質問書に対する回答

件名：高圧受変電設備等更新工事

仕様等に関する質問書

工事名： 高圧受変電設備等更新工事

区 分	受 変 電 設 備	機器名称	コンデンサ	容 量	100kVA
運 転 方 式				今 回 2 台	全 体 2 台

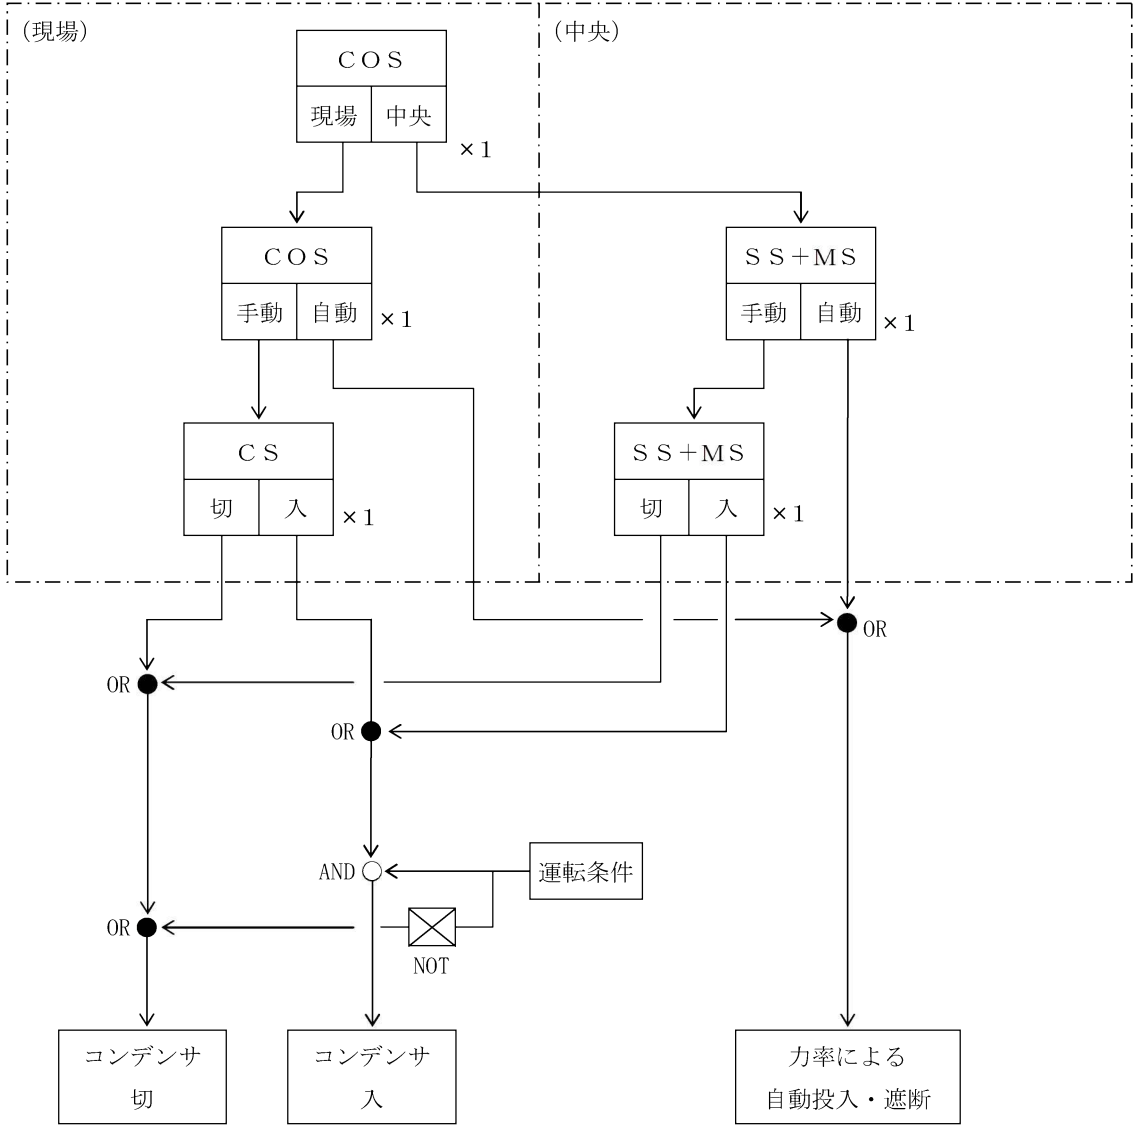
番号	図面番号	質疑	回答
1-1	図面3/14	高圧受電盤の図面にスイッチの判例がありませんが、COSの種類（中央/現場、自動/手動等）をご教示願います。また、自動がある場合、運転法案をご提示願います。	・別添運転法案のとおりです。
1-2	2/14, 12/14	高圧受変電盤の切替に際して、浄水場設備の停電を伴いますが、この時、既設自家発電に切り替えて運転継続可能でしょうか。	・ご推察のとおりです。 ただし、本市基幹浄水場であり、切替作業等を行うにあたり市内全域が断水する恐れもあるため綿密な打合せのもと作業を行わなければなりません。
1-3	同上	どのくらいの時間運転可能でしょうか。	・自家発電機での最高運転時間は約10時間程度となります。
1-4	同上	既設自家発電機運転に伴う燃料代は工事業者負担となりますか。	・ご推察のとおりです。

運転条件

コンデンサ故障でない。

過電流でない。
